E.prot DVA-2014-0036864 del 11/11/2014

OGGETTO: Progetto definitivo della Linea A.V/A.C Torino – Venezia – Tratta Milano Verona – Lotto funzionale Brescia – Verona – Espropriazioni, asservimenti e occupazioni aree

OSSERVAZIONI

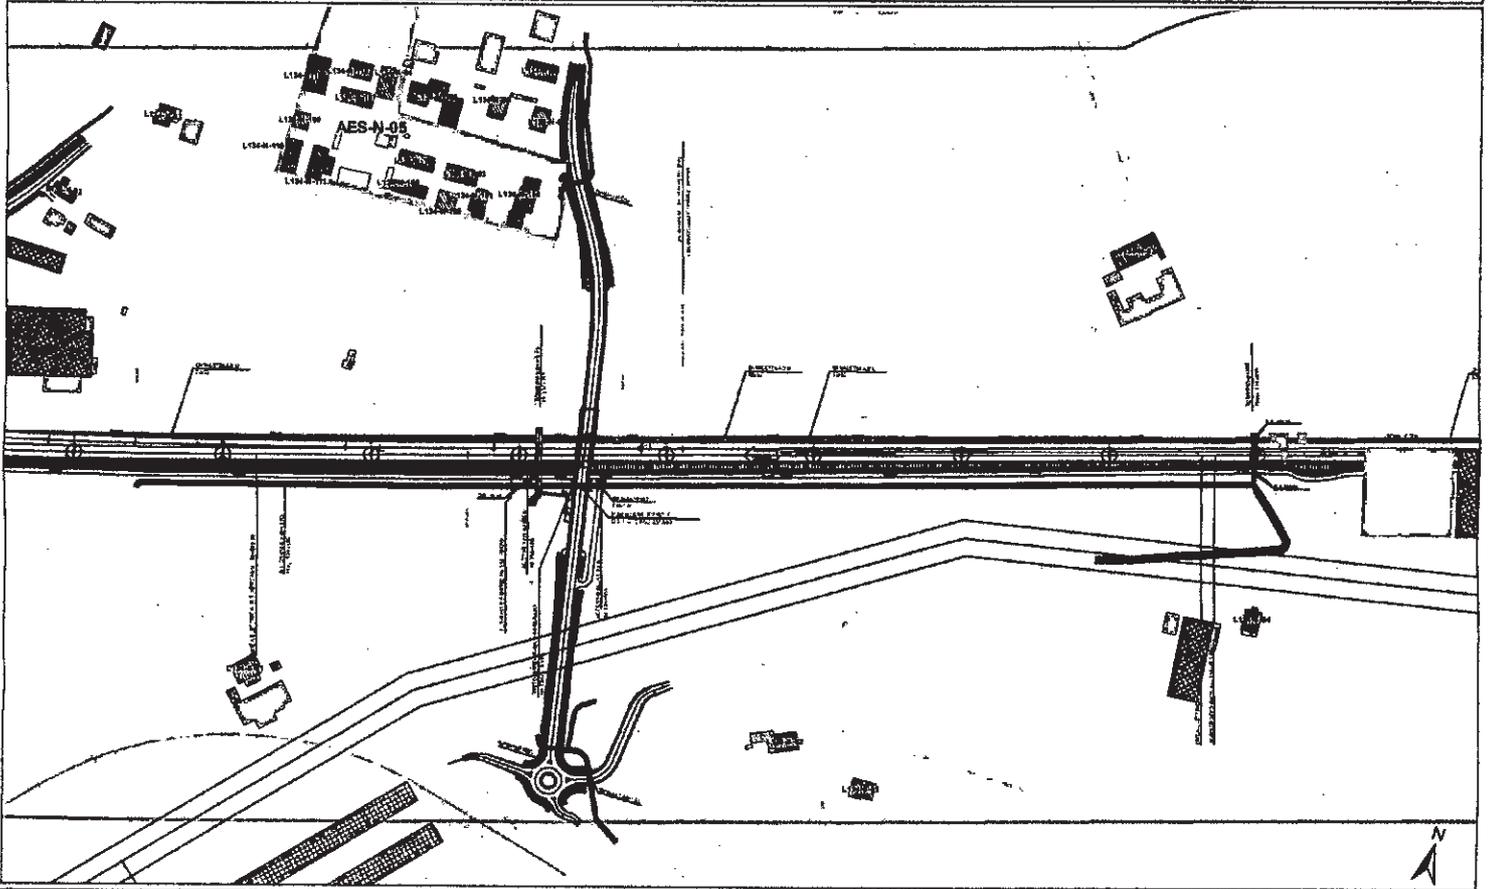
Il progetto originario è antecedente agli edifici in oggetto l'esproprio prevede l'abbattimento di una porzione del muro perimetrale di nostra proprietà pari a 18 mq. Segnaliamo che nell'area prevista dell'esproprio è presente il sistema fognario di tutto il nostro condominio. Per tale motivo chiediamo :

- a) che la realizzazione dell'opera sia spostata di qualche metro verso est occupando terreno agricolo
- b) la realizzazione di marciapiede a ridosso dell'opera per mettere in sicurezza le uscite delle case
- c) per tutto il confine del caseggiato con la strada di nuova realizzazione si chiede la costruzione di un muro di cinta in sasso e cemento (altezza circa cm 150/180) per la sicurezza degli abitanti
- d) cancellazione dal progetto, dell'imbocco tra il lotto 590 e il lotto 133, trattasi di strada pedonabile privata non risultante dalle planimetrie catastali comunali
- e) chiusura del passaggio pedonale, sopra descritto (punto d), per evitare l'accesso alla nuova strada che si renderebbe pericoloso per gli abitanti e in particolar modo per i bambini.
